**Avis délibéré de la mission régionale d'autorité  
environnementale sur le projet d'aménagement d'un  
espace de loisirs et de sport dans le secteur du lac de  
Thuy à Thônes (74)**

**Avis n° 2022-ARA-AP-1344**

**Avis délibéré le 24 mai 2022**

Figure 5: Extrait cartographique du règlement graphique du PPRn de Thônes au droit du projet : en blanc, les zones constructibles sans prescriptions existantes, en bleu ciel les zones constructibles sous conditions, en rouge, les secteurs inconstructibles (source : PPRn de Thônes).

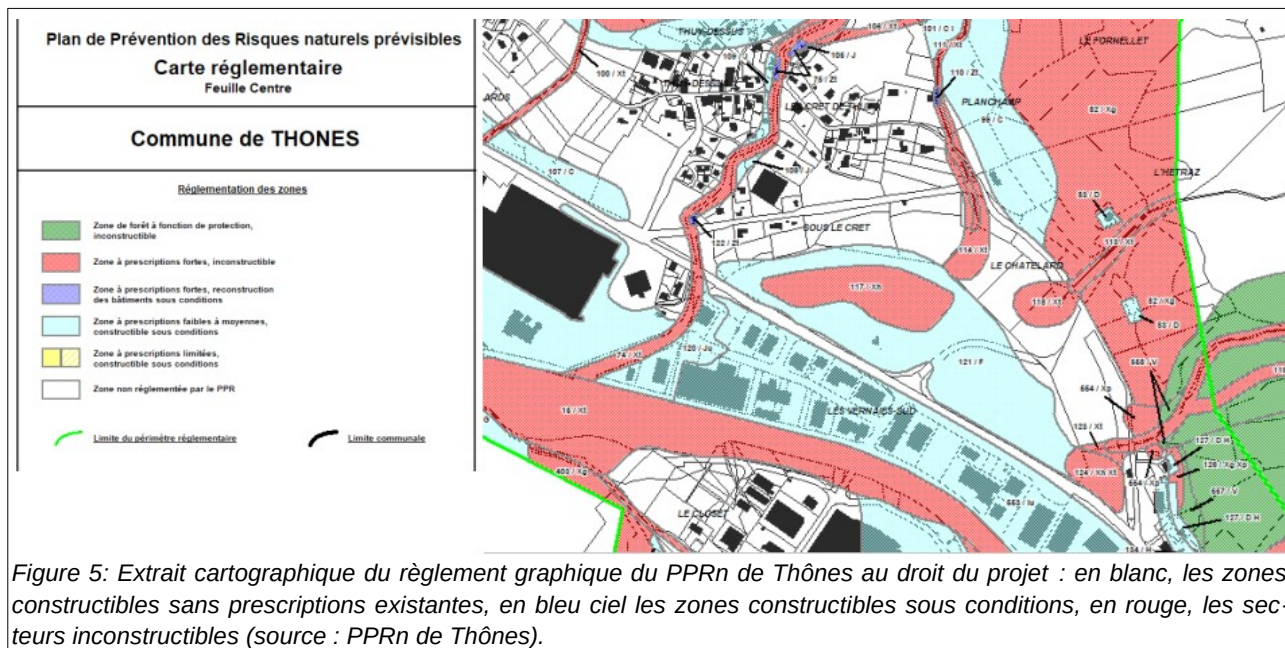
Le site de projet est exposé à un risque de crue torrentielle identifié au titre du [plan de prévention des risques naturels \(PPRn\)](#) de la commune approuvé le 20 mai 2020. En dehors des parties du lac, extrémités nord et pointe sud-est rendues inconstructibles par leurs caractéristiques (le PPRn signale en janvier 2018 une crue torrentielle du ruisseau situé à l'extrémité sud-est de la zone de projet), le restant du foncier, situé dans la zone de règlement F, est soumis à des prescriptions encadrant sa constructibilité, avec notamment l'obligation de réalisation d'une étude géotechnique. La moitié sud du périmètre de projet est par ailleurs située dans le champ d'expansion de la crue centennale du Fier. Le niveau d'enjeu à ce titre est qualifié de « modéré » (cf figure 5) par le dossier sans qu'il soit réellement étayé.

**L'Autorité environnementale recommande de réévaluer le niveau d'enjeu relatif aux risques naturels, compte tenu des prescriptions qui s'imposent sur la quasi-totalité du site de projet.**
